# 改善箇所説明図

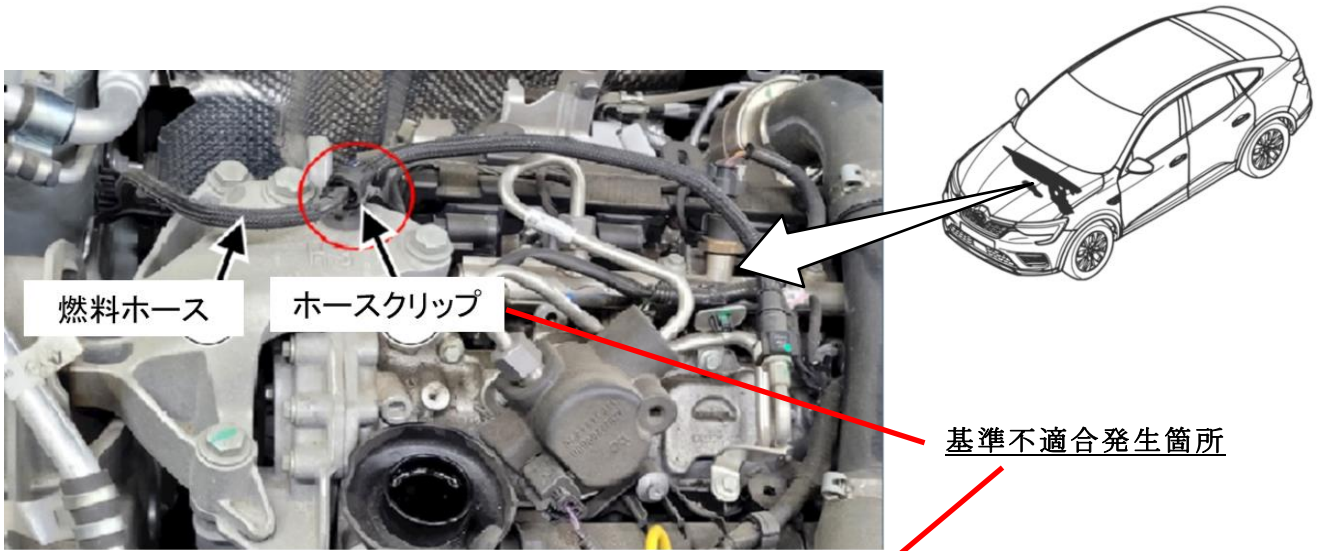
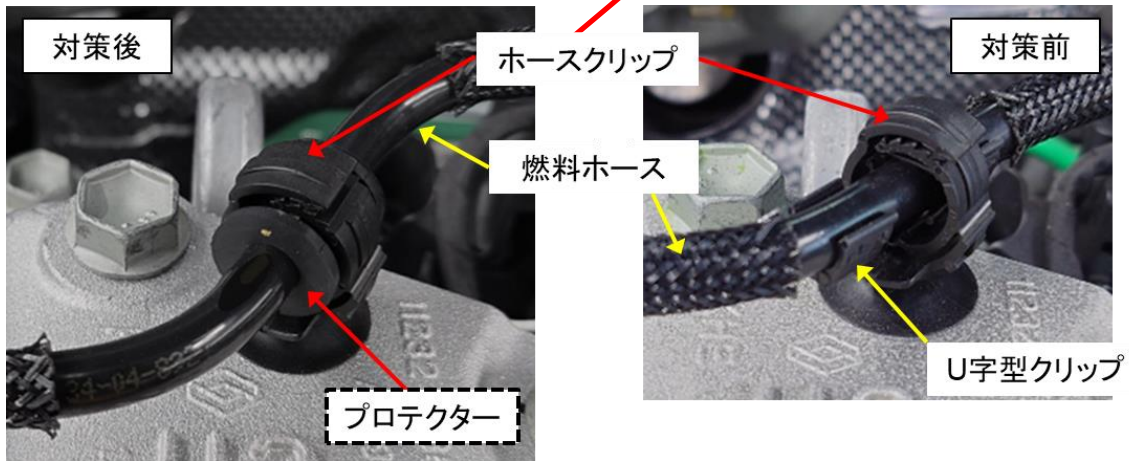
注:          は追加取付けする部品を示す

エンジンルーム内の燃料ホースクリップの構造が不適切なため、走行中の振動により燃料ホースとホースクリップが擦れることがある。そのため、そのままの状態で使用を続けると燃料ホースが摩耗し、最悪の場合、当該ホースに穴が開き、燃料が漏れ火災となるおそれがある。

全車両、燃料ホースにプロテクターを取付ける。なお、燃料ホースに摩耗があるものは新品に交換する。
